工 作 联 系 单

项目名称	悠然居	联系单编号	057
合同名称	洛阳市洛龙区悠然居项目展示区景观及室外管网工程	合同编号	BLT. JP. 034
主送单位	河南泽坤园林绿化工程有限公司		
抄送单位	中机十院国际工程有限公司		
事由	关于景观单位现场示范区合同部分工程量调整事宜		
<p>内容:</p> <p>根据现场实际情况需要, 需对贵司合同内部分工程量进行调整。</p> <p>1. 合同范围内的室外管网工程, 因图纸变更(展示区总电箱 ALZ 的上进线及下出线至 ALSLB) 以及现场营销配合需要(红线外临时围挡提升改造工程预留线缆), 需增加部分工程量。(详见附件一, 附件二)。</p> <p>2. 展示区连廊及大门外部仿芝麻白仿石漆面层(从抹灰面施工至防水腻子完成) 暂不施工, 该部分结算时扣除此部分工程量。(详见附件二)</p> <p>3. 新增小院景观工程。(包括沥青路面 145 m²、铺石材地面 13.5 m² (人工+辅材)、混凝土道牙石 67.4 米、种植麦冬 100 m², 详见附件三)</p> <p>4. 展示区围挡图纸以优化图纸为准进行施工。(附件四)</p> <p>5. 南山大道入口处: 围挡改为向外扩展, 拆改尺寸: 拆除(双面) 13.3m, 新建(单面) 14m, 高度 2.5m。市政绿地内种植红叶石楠小苗约 25 m², 鸢尾约 75 m²。</p> <p>6. 看房通道入口处: 放置景石 1 块、丛生紫薇 1 棵, 无刺枸骨球一棵, 毛鹃球一棵, 地被种植小叶栀子约 21 m²。</p> <p>7. 景石至总包车行大门: H:1.8m, P: 2.0m 大叶黄杨球, 间距 4m 一棵, 共计 30 棵。</p> <p>8. 总包车行大门至人行大门之间: 新增组团: 山杏 2 棵, 黄杨球 4 棵。无刺枸骨球 2 棵, 瓜子黄杨球 2 棵。 新增地被: 瓜子黄杨约 60 m², 红叶石楠约 40 m², 毛鹃约 50 m², 地形整理加补种草皮约 300 m²。原色 304 不锈钢做出“浩德悠然居”五个字, 内部填充 15-20mm 白色砾石, 不锈钢厚度 3mm, 高度 8cm, 单个字体长 2.5m, 宽约 2.7m。</p> <div style="text-align: center; margin: 10px 0;">  </div> <p>9. 总包人行大门入口: 浇注混凝土路共计 10.9 m², 新增道牙 12.2m。南侧 5 米长种</p>

项目名称	浩德龙瑞·悠然居	联系单编号	041
合同名称	洛阳市洛龙区悠然居项目展示区景观及室外管网工程施工合同	合同编号	BLT. JP. 034
主送单位	河南泽坤园林绿化工程有限公司		
抄送单位	中机十院国际工程有限公司		
事由	关于展示区景观施

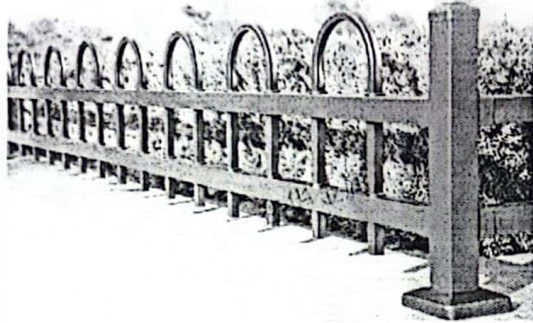
11. 路边：采用镀锌钢栅栏 192m，高度 30cm，固定于混凝土上，U 形草坪护栏，规格：立柱 40x40x0.6，上下横杆 30x30x0.4，中间竖杆 16x16x0.4（样式见下图）。

附件五：围挡拆改

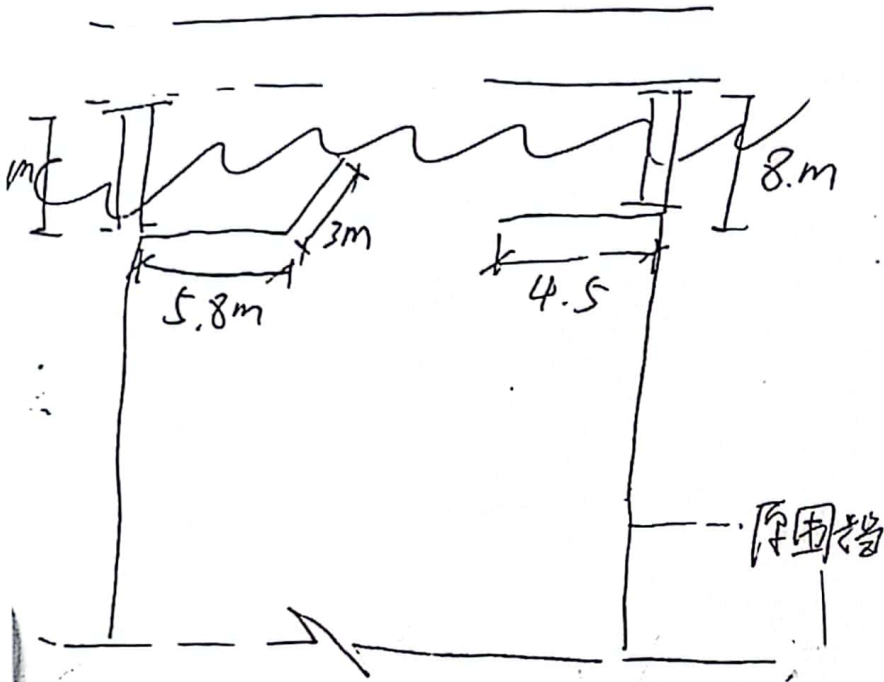
拆除为双面：4.5+3+5.8(m) 高：2.5m
 新建为单面：6+8(m) 高：2.5m

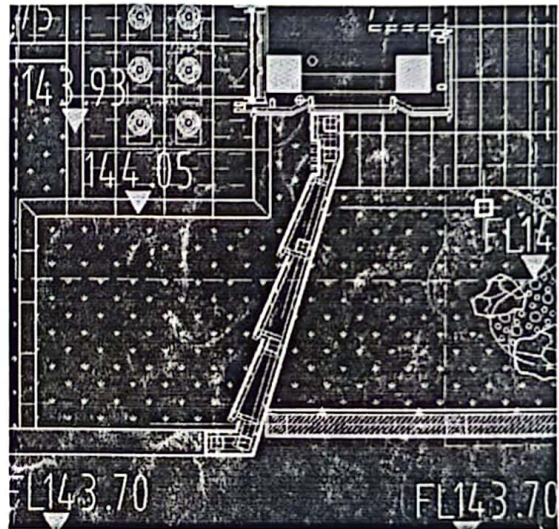
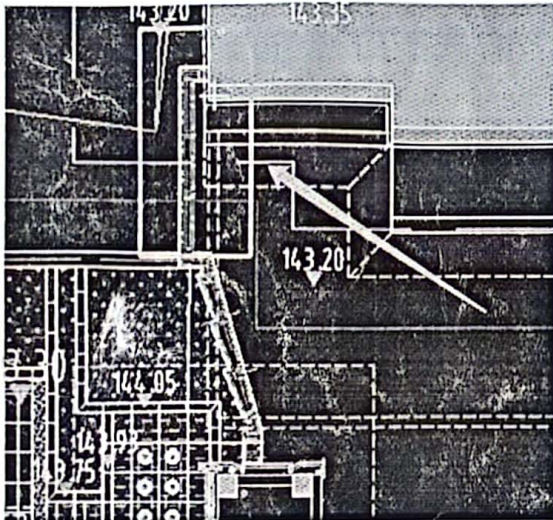
1. 大门景墙北侧景墙因基坑开挖，部分无法施工，故图示位置景墙暂不施工，北侧景墙与南侧景墙保持一致，两侧对称。

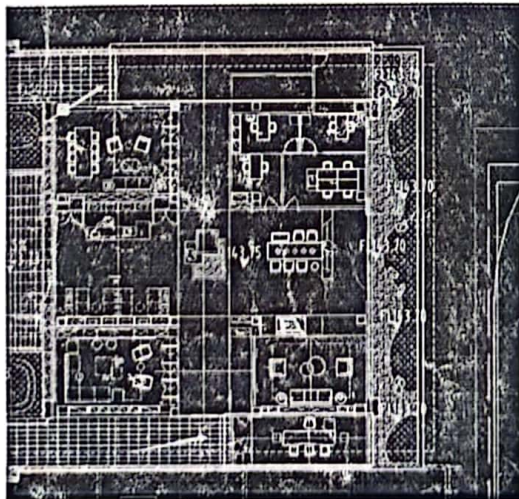
2. T图示意连廊部位与室内交接部分，连廊外饰面（顶部）由贵方施工，室内部分天花，墙面，地面由室内单位施工，北侧连廊与室内衔接处玻璃门不在贵方施工范围内，南侧连廊与室内衔接处墙体及外饰面由贵方施工，详见图纸 BG02-LD-3.09。

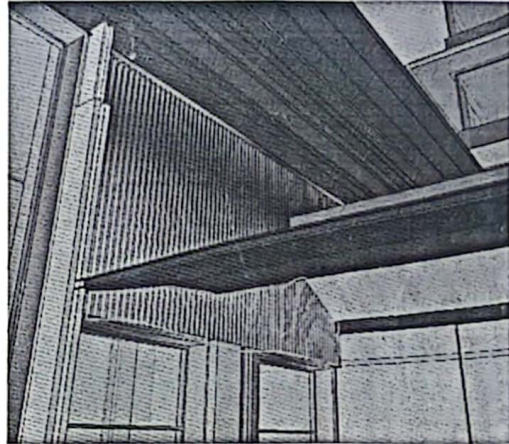
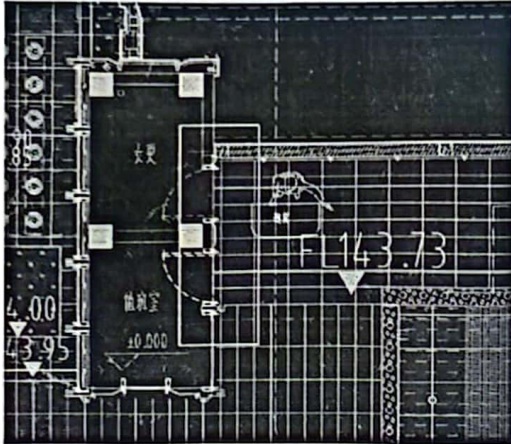
4.大门北侧连廊顶与大门交界处，悬挑部分由贵方深化，如增加钢梁，与大门交接部位连廊上方大门材料按原图纸，与大门交接处连廊下方用木纹色铝板饰面处理。（此部分费用不再增加）
